Reclamación a proveedor

Nº de reclamación	C-RIBE-2026-0140	Fecha de emisión	16/09/2026
Proveedor	Componentes Arga S.L.	Código de proveedor	ARGA
Referencia del proveedor	AR-1012 — Clip de sujeción del tubo de freno	Plano Ribera	RCS-77120 rev. B (ficticio)
Característica	Fuerza de retención ≥ 45 N (SC)	Cantidad NOK	500 uds
Lote del proveedor (etiqueta)	L26236-AR1012-03	Cantidad recibida del lote	1.681 uds
Albaranes del proveedor	AL-26-00527 — 840 uds, expedido el 28/08/2026 AL-26-00528 — 841 uds, expedido el 01/09/2026	Detectado en	Inspección de recepción (muestreo) y selección del stock de Ribera

Fig. 1 — Esquema del clip y del ensayo de extracción del tubo.

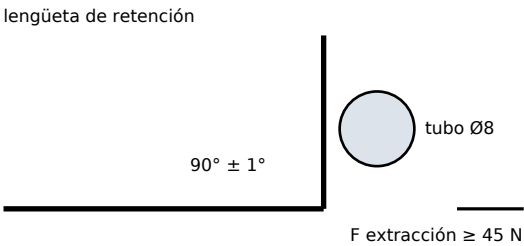
En la inspección de recepción del 15/09/2026, 3 de 5 clips del lote L26236-AR1012-03 no alcanzaron la fuerza de retención mínima en el ensayo de extracción del tubo (requisito ≥ 45 N). Se bloqueó y seleccionó todo el stock del lote en Ribera: **500 clips NOK**, con valores de 31 a 43 N.

Fig. 2 — Clip NOK tras el ensayo: la lengüeta cede sin deformación visible del ángulo.

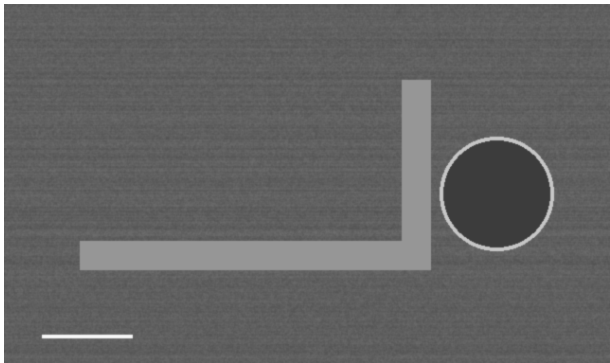
Tras la reclamación C-RIBE-2025-0205 añadimos a la recepción la medida del ángulo de la lengüeta. En este lote el **ángulo es conforme**, por lo que el problema no parece el mismo de entonces.

Ensayo	Requisito (plano RCS-77120)	Lote reclamado	Referencia: lote de junio de 2026 retenido
Fuerza de retención (20 clips)	≥ 45 N	31-43 N (12 de 20 NOK)	51-57 N
Ángulo de la lengüeta (proyector)	90° ± 1°	89,6-90,4°	89,7-90,3°
Dureza HV1 (5 clips NOK)	440-520 HV1	402-418 HV1	462-471 HV1
Espesor de chapa	1,00 ± 0,03 mm	0,99-1,01 mm	1,00-1,01 mm

- Contención en 48 h** (hasta el 18/09/2026): bloqueo del stock sospechoso en Arga y en tránsito y selección en Ribera. El alcance debe definirse con la trazabilidad del proveedor (lotes de fabricación y de material), no solo con el lote de la etiqueta.
- Informe 8D en 15 días laborables** (hasta el 07/10/2026). Ribera acepta la **plantilla 8D interna de Componentes Arga**, en castellano.
- Aportar los certificados 3.1 de la bobina utilizada en el lote reclamado y el resultado de dureza de las muestras de retención de Arga.
- Los costes de selección se gestionarán según el acuerdo de calidad de proveedores.
